PLAN LOCAL D'URBANISME INTERCOMMUNAL

**COMMUNES DE BISCHWILLER, KALTENHOUSE, OBERHOFFEN
SUR MODER, ROHRWILLER, SCHIRRHEIN ET SCHIRRHOFFEN**

MODIFICATION N°1

NOTICE EXPLICATIVE

2.8. Route de Strasbourg à Bischwiller : rajout d'une clôture au titre des éléments remarquables du patrimoine

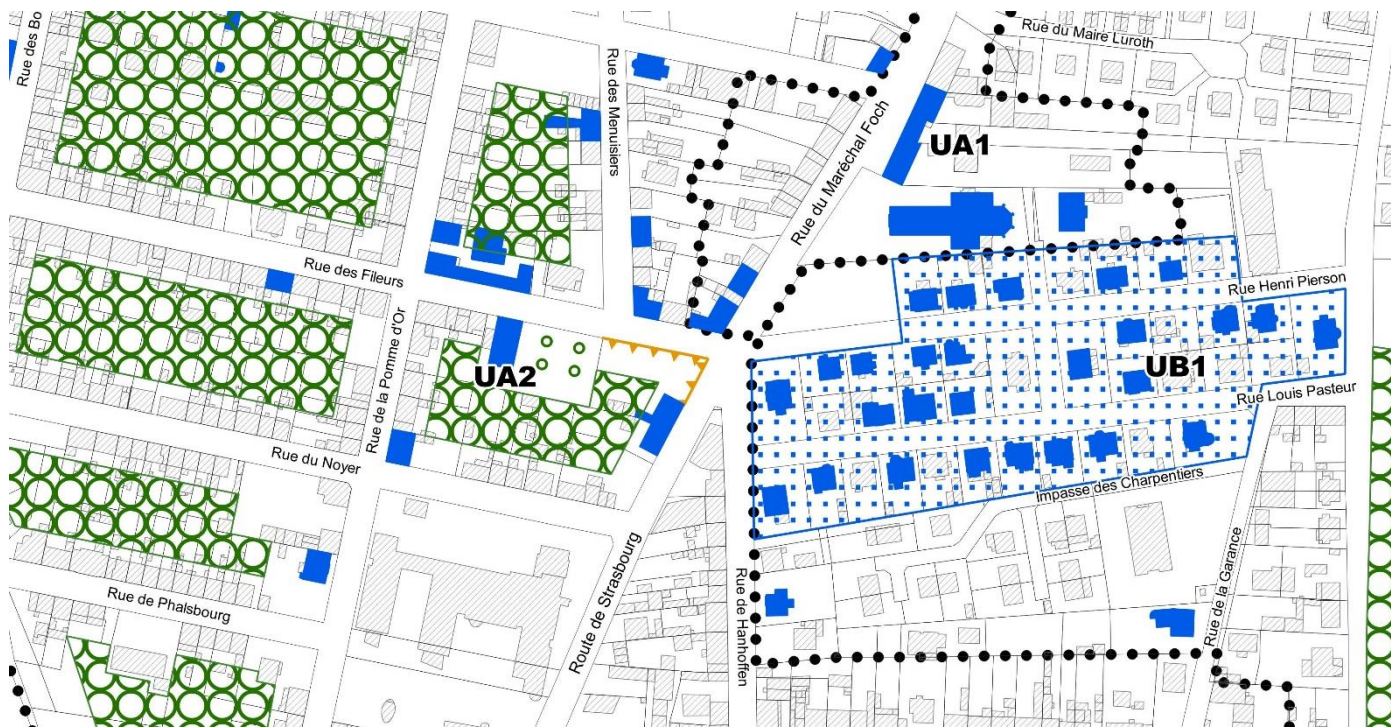
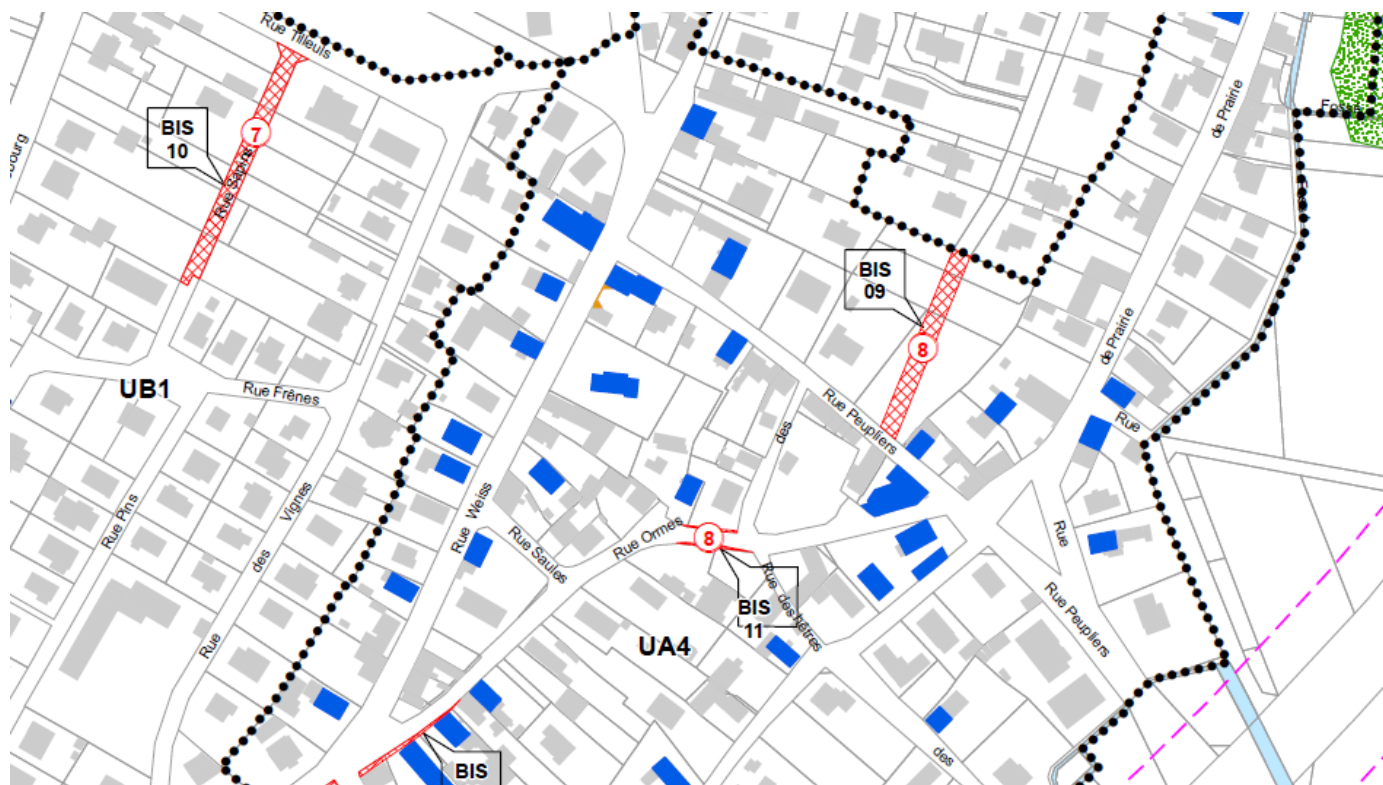
Une erreur matérielle a été constaté concernant la clôture située à l'angle de la route de Strasbourg et de la rue des Fileurs. Cette clôture qui participe fortement à l'identité de ce croisement a été notée au niveau du cahier des prescriptions architecturales comme clôture à protéger mais la protection n'a pas été reportée graphiquement.

Il convient de rectifier cette incohérence.

2.9. Rue Paul Weiss à Bischwiller : suppression d'une protection au titre des éléments remarquables du patrimoine

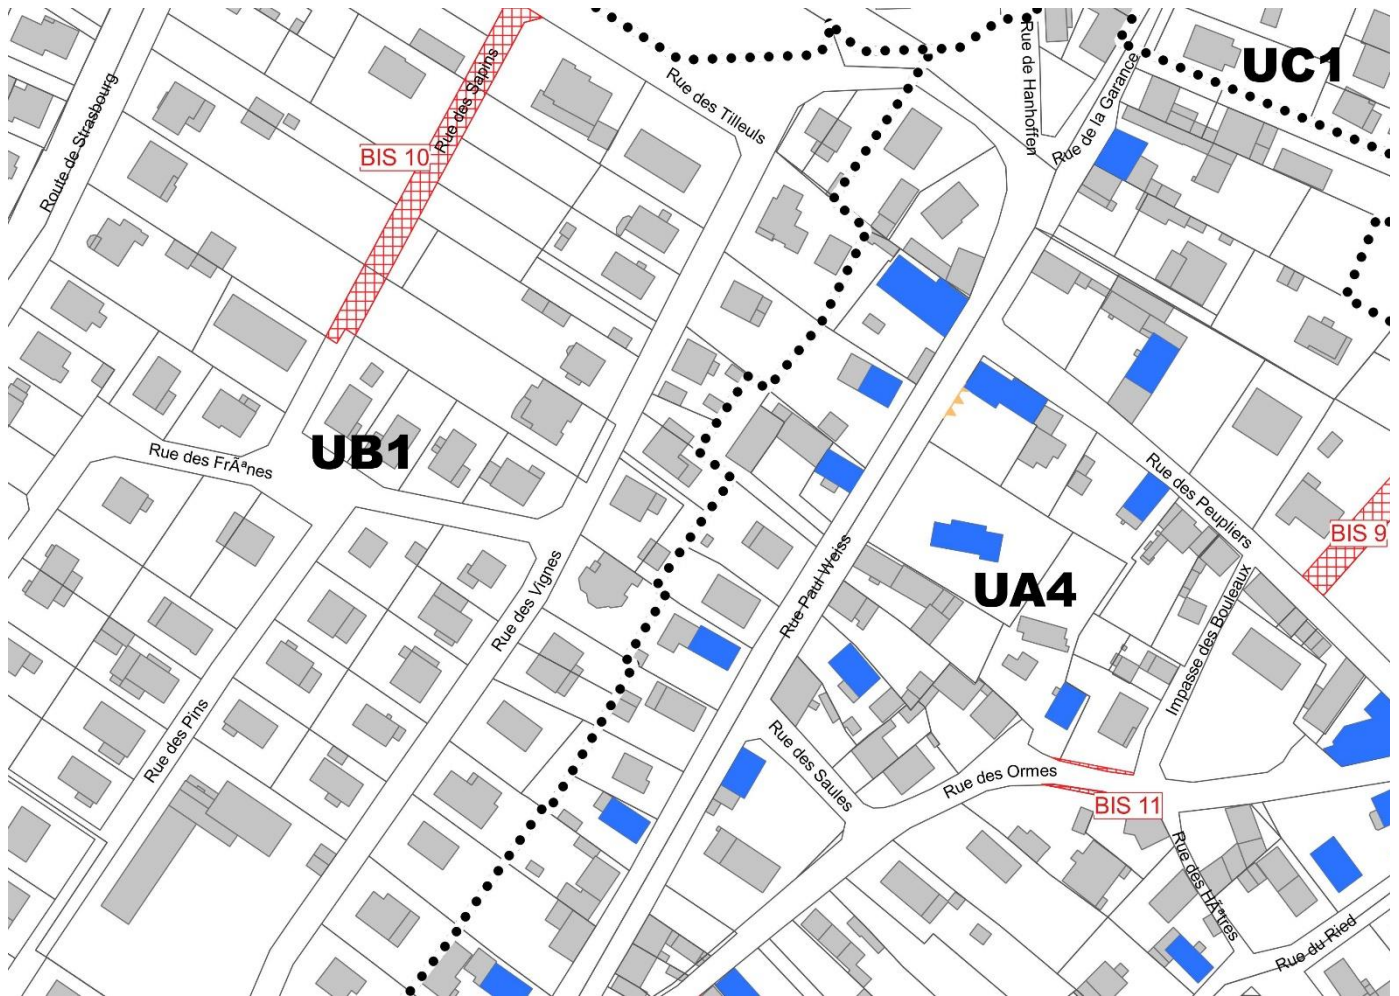
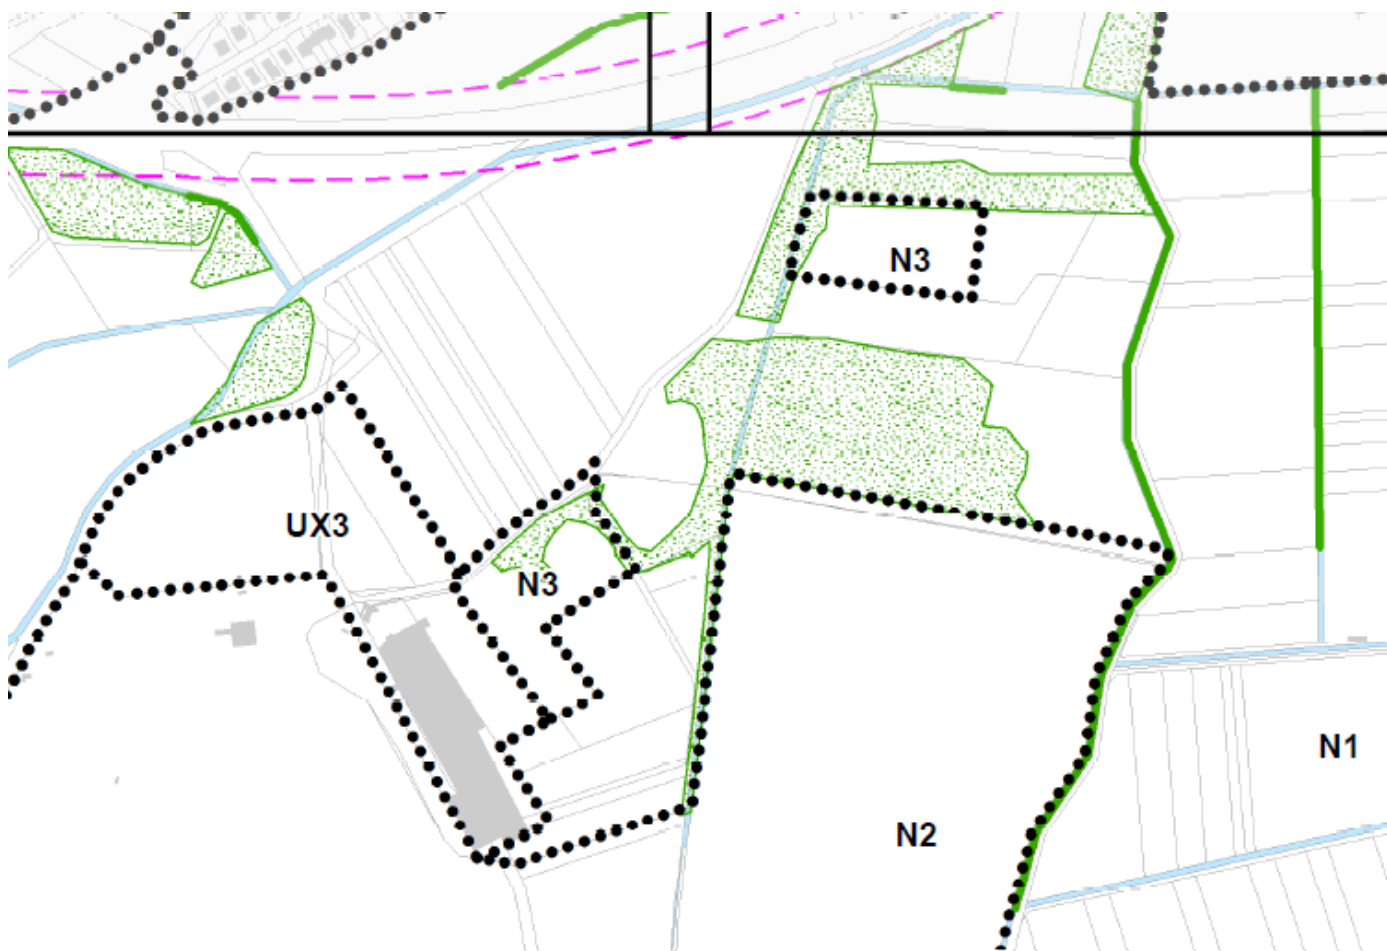
Dans le cadre de son volet patrimoine la PLUi de Bischwiller contient une liste des éléments remarquables du patrimoine à protéger. A ce titre l'immeuble situé 10 rue Paul Weiss (section 31 parcelle 147) a été identifié en qualité de bâtiment remarquable. Or il s'agit manifestement d'une erreur matérielle l'immeuble en question étant une maison avec une toiture à 4 pans dont la typologie ne relève pas du patrimoine architectural local.

2.10. Lieudit Neumatten à Bischwiller : modification du zonage

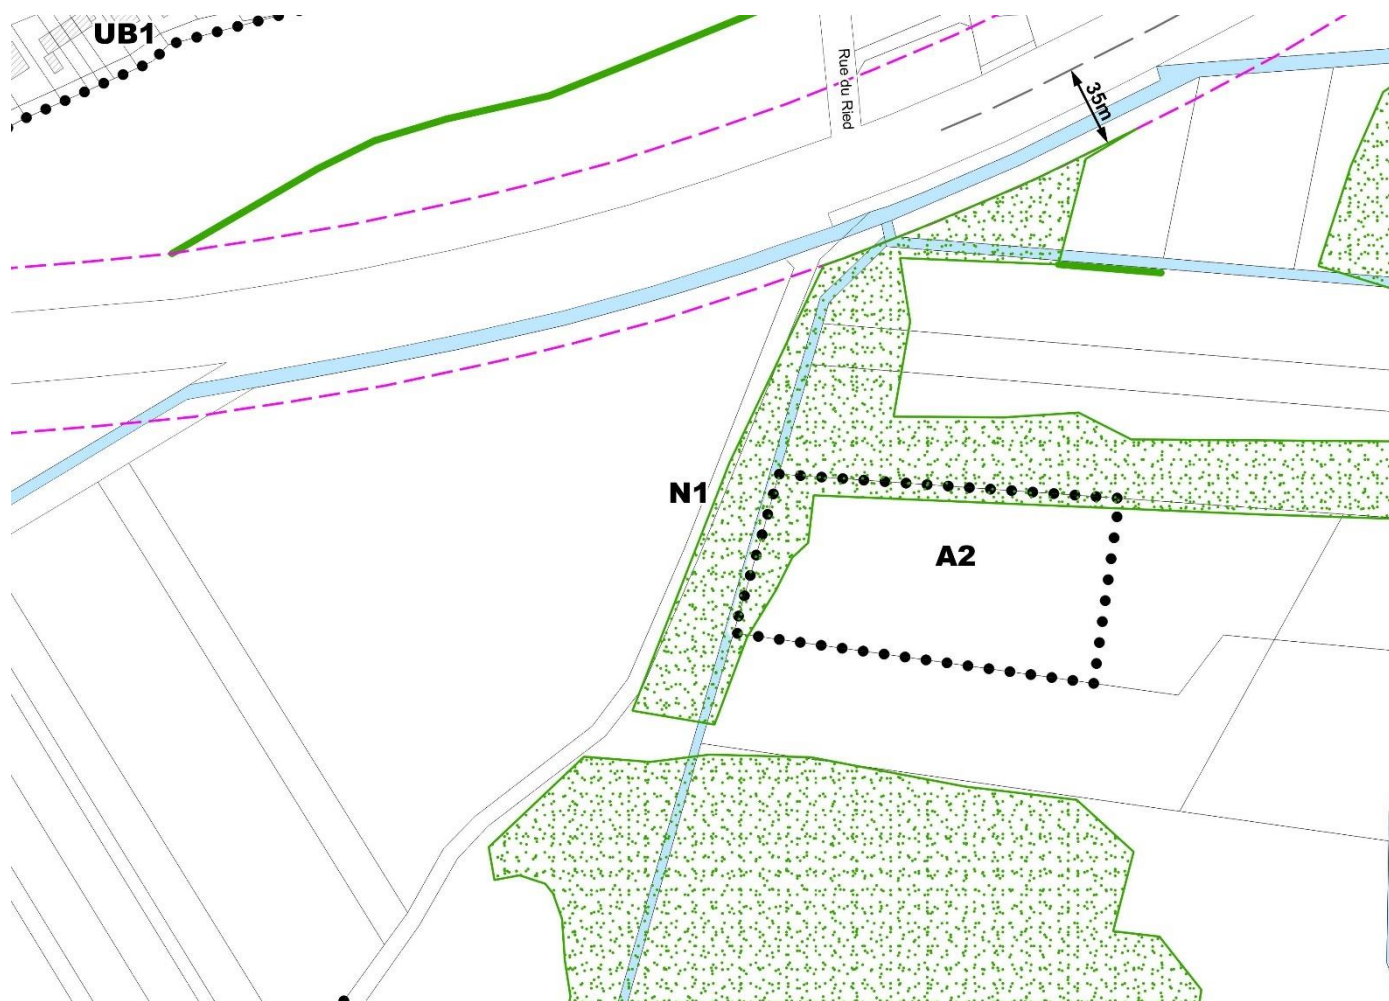
Un exploitant agricole nous a fait part de son souhait d'implanter des bâtiments nécessaires à son activité sur un terrain actuellement classé en zone N3 du PLUi. La zone N3 est un STECAL (secteur de taille et de capacité d'accueil limitées) pour prendre en compte une activité de loisirs qui existaient au moment de l'approbation du PLUi.

2.11. Rue de Marienthal à Kaltenhouse : modification d'un emplacement réservé et du zonage

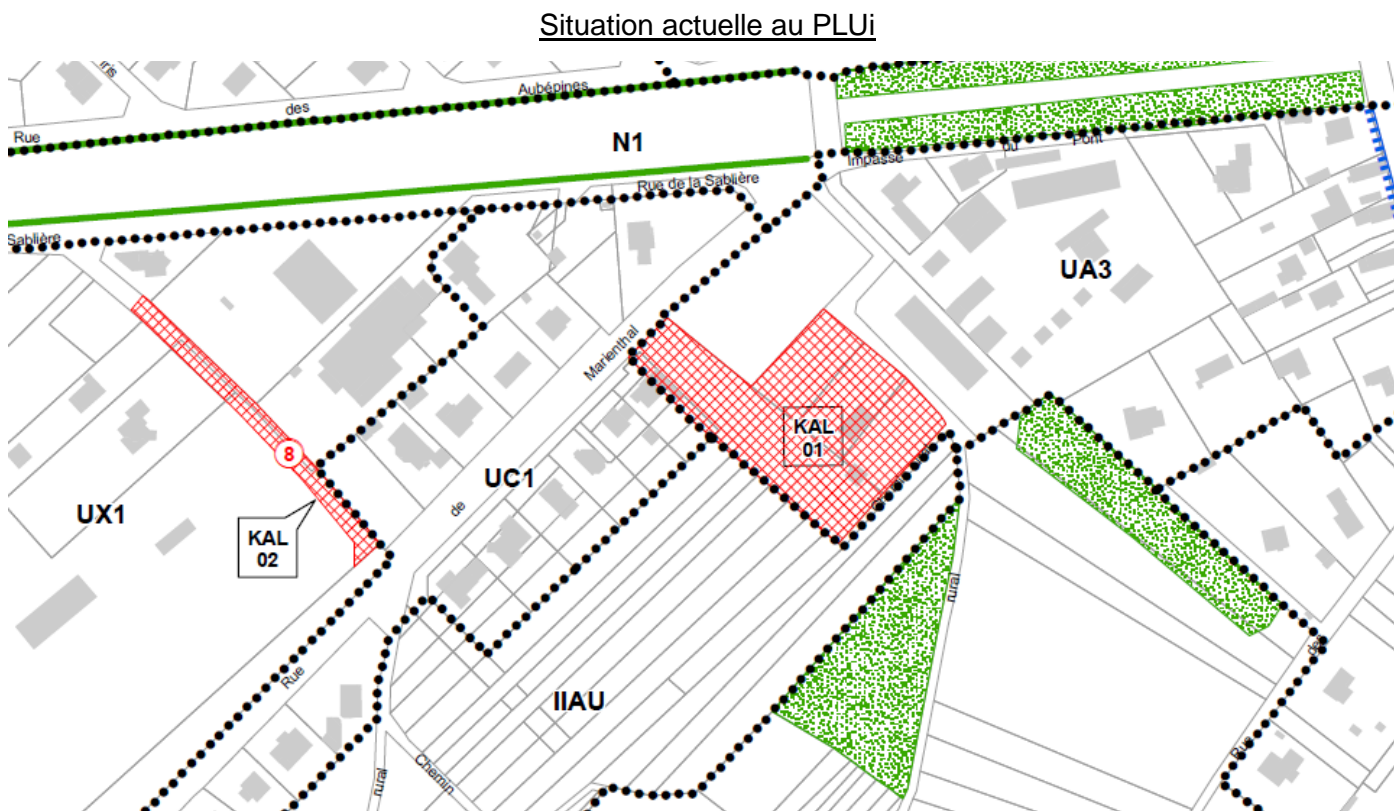
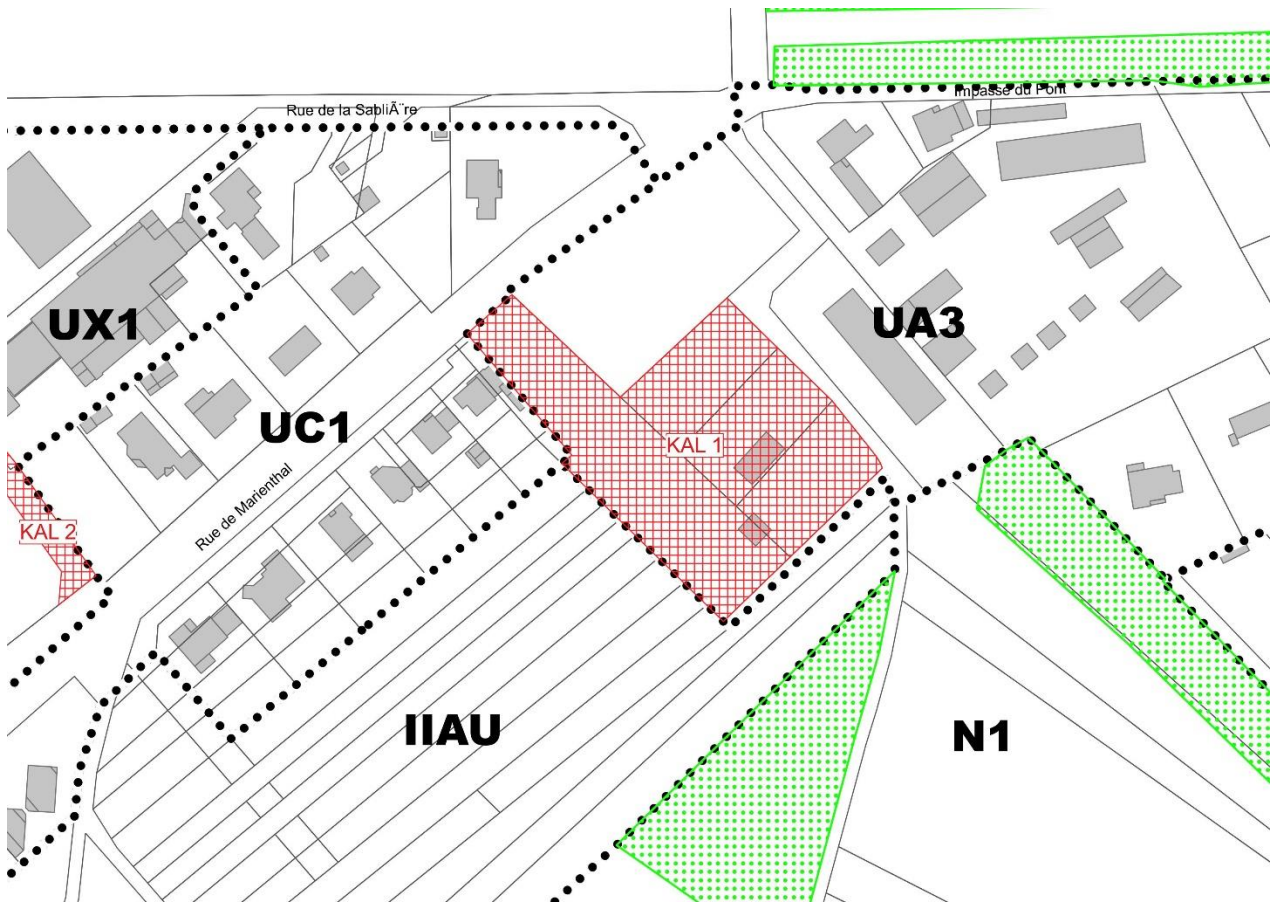
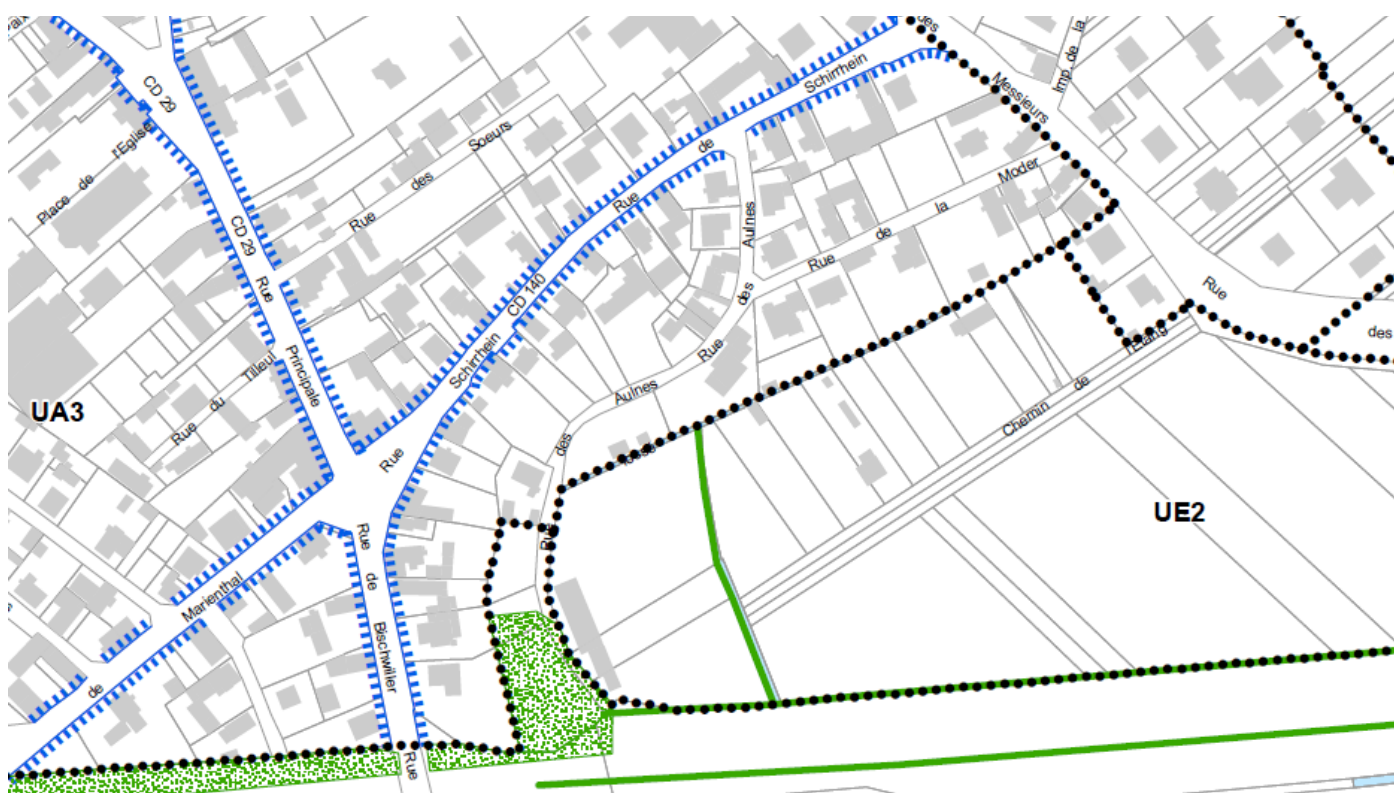
L'emplacement réservé KAL1 a été inscrit au PLUi de Bischwiller et Environs pour permettre l'extension du cimetière existant rue de Marienthal à Kaltenhouse. Lors de son traçage l'emplacement réservé a inclus 2 parcelles déjà sur bâti et clôturée qui ne sont pas concernées par le projet d'extension du cimetière. De plus, ces parcelles ont été intégrées dans la zone UA3 alors que l'ensemble des parcelles constituant l'unité foncière liée est classée en zone UC1. Aussi, il est proposé de rectifier également le zonage pour le mettre en cohérence avec la réalité de l'unité foncière.
